Objet : Inexécution par le Conseil Départemental de la Creuse de mesures compensatoires à la destruction de zones humides **RD990 – « La Seiglière / La Ribe »**

Sources et Rivières du Limousin (SRL) et FNE-Creuse (FNE23) vous ont sollicité depuis plusieurs mois afin que soit réellement mise en œuvre une mesure compensatoire édictée dans le cadre de l'autorisation routière accordée au Conseil Départemental : « *Aménagement de la RD990 entre La Séglière et La Clide* » en 2015 (révisée en novembre 2019).

Localisation des zones de compensation dans les études du CD23

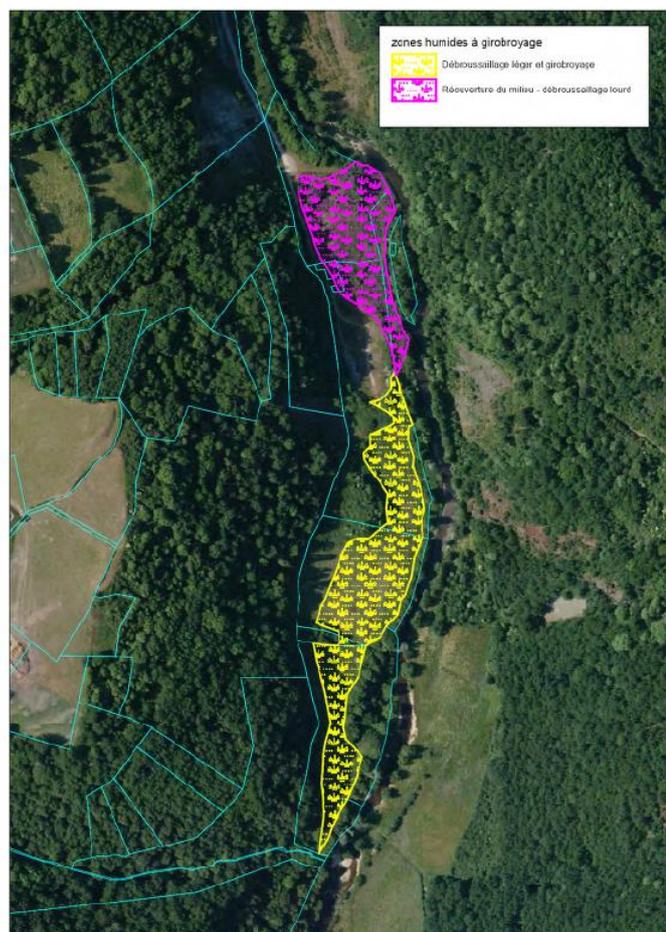
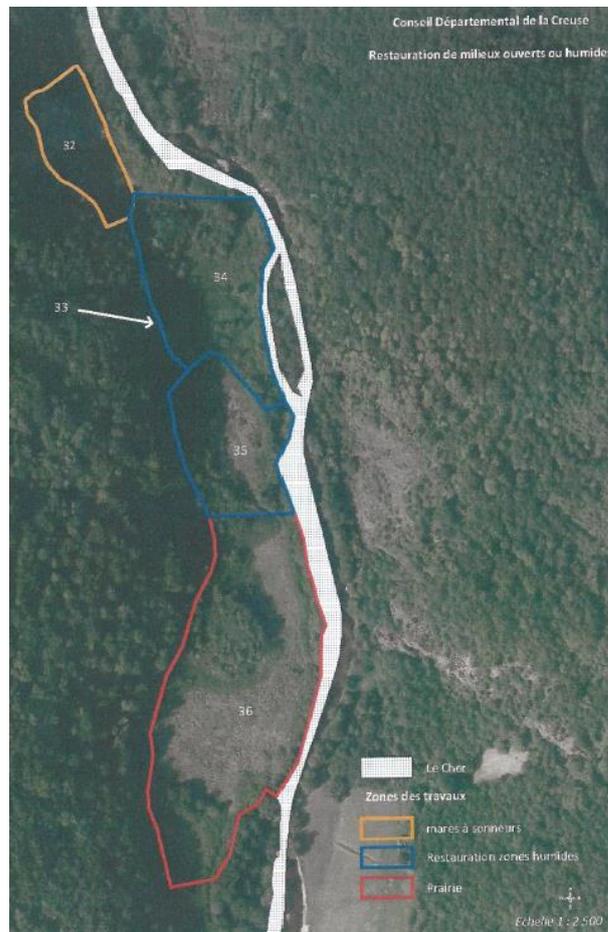
Cette étude diffère de manière très importante de l'étude produite par le même CD23 en juillet 2016 : la zone retenue pour la mesure compensatoire est constituée par la seule zone dénommée « 34-35 » du plan joint, soit une zone infiniment plus réduite que la zone initialement prévue, et surtout entièrement située sur une zone de remblai (ce que nous démonterons plus loin) !

Ce document accepte enfin explicitement de reconnaître que la prairie située au sud ne constitue pas une prairie humide ou susceptible de le devenir, et, par conséquent, n'est pas un site de compensation possible de zone humide !

Ce document démontre pour nous que la zone actuellement choisie par le CD23 pour accueillir la mesure compensatoire de restauration de zone humide est une zone dont le sol est constitué d'une très importante couche de remblais issus d'une carrière.

Cette morphologie du sol rend absolument impossible la recréation d'une zone humide à cet endroit.

Là réside selon nous tout le problème de ce dossier. Nul besoin d'être spécialiste des zones humides ou des sols pour savoir qu'une zone humide ne peut pas être rétablie sur un sol constitué de plusieurs mètres de remblais et en hauteur par rapport à la nappe d'accompagnement du cours d'eau. La réalisation de « fossés » ou le décaissement de zones réduites n'y pourra rien.

- Si ce site est constitué, comme nous le pensons, des zones historiquement remblayées à La Ribe, d'imposer au CD23 de trouver un site naturel présentant les caractéristiques attendues d'un site de compensation,
